Direzione Pianificazione
e Gestione Urbanistica

Allegato "A" alla Deliberazione della Giunta Regionale n. 27-6490 in data 23/4/07
relativa all'approvazione della variante al PRGC del Comune di Oggebbio.
Elenco modificazioni introdotte "ex officio" ai sensi dell'11° comma dell'art. 15 della L.R. 5.12.1977 n° 56 e s.m.i.:

Modifiche cartografiche

Fig. 1a (da elaborato GEO9b) – Puntinato: aree riclassificate da classe IIIb2 a IIIa.

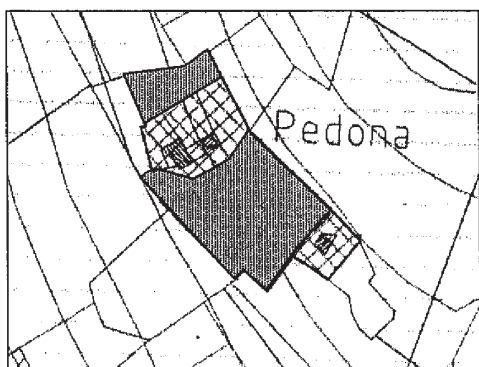
- Le aree perimetrate in classe IIIb2, Alpe Luera, Pedona e Colma della Nevia, sono riclassificate in quota parte in classe IIIa, come rappresentato nelle allegate figg. 1a, 1b e in fig. 2.
- L'area ascritta alla classe IIIb2 in località Le Villette, compresa all'interno del perimetro di conoide attivo Cab tra i rii Rancone e Sengia è ascritta alla classe IIIb3.

Le aree perimetrate in classe IIIb, Alpe Luera e Pedona, sono riclassificate in quota parte in classe IIIa, come rappresentato nelle allegate figg. 1a e 1b.

Fig. 2 (da elaborato GEO9d) – Puntinato: area riclassificata da classe IIIb2 a IIIA.

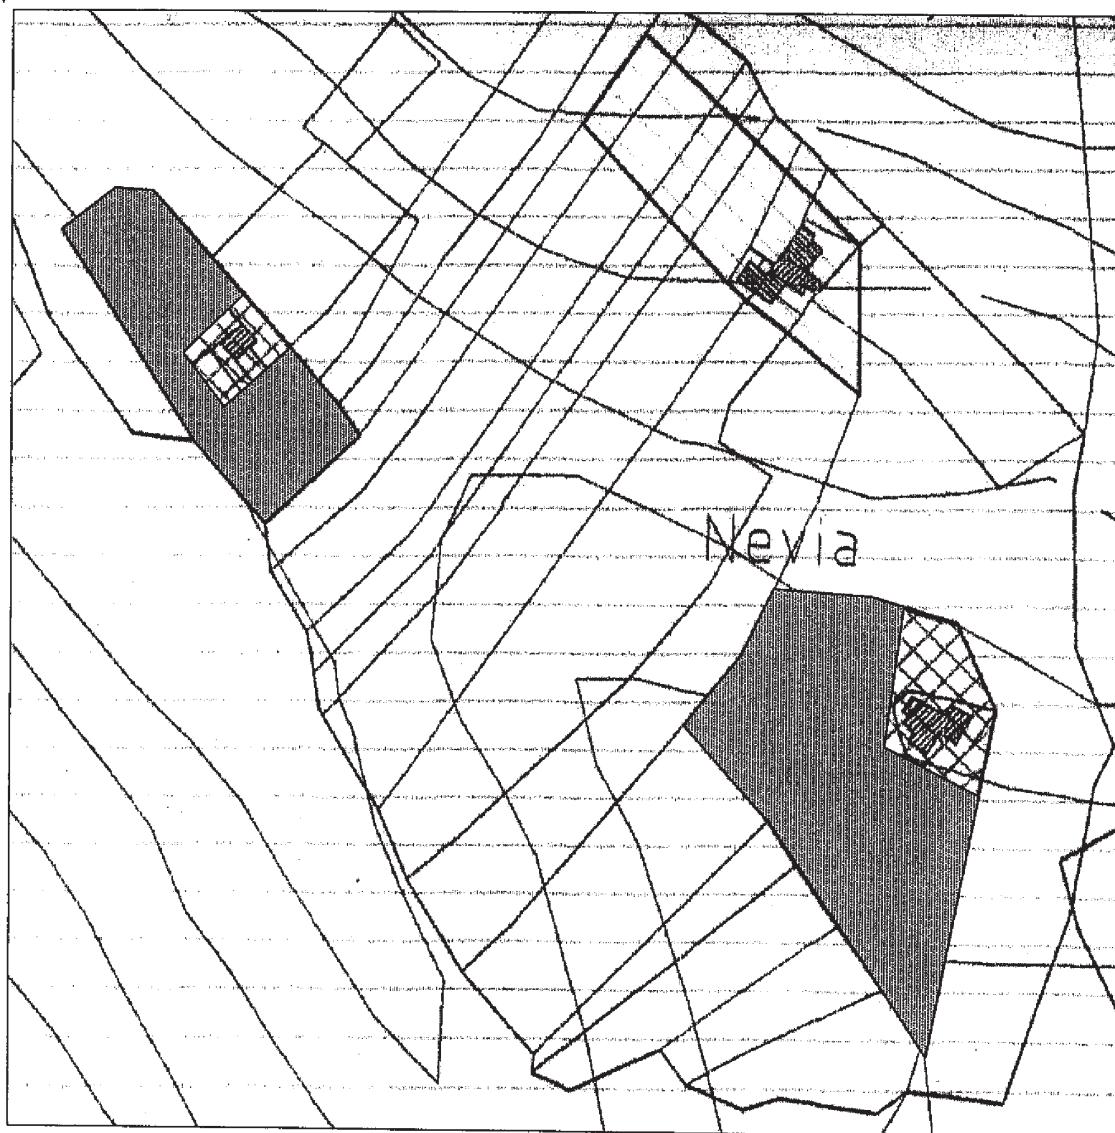
Le aree perimetrate in classe IIIb2, Colma della Nevia, sono riclassificate in quota parte in classe IIIa, come rappresentato nella allegata fig. 2.
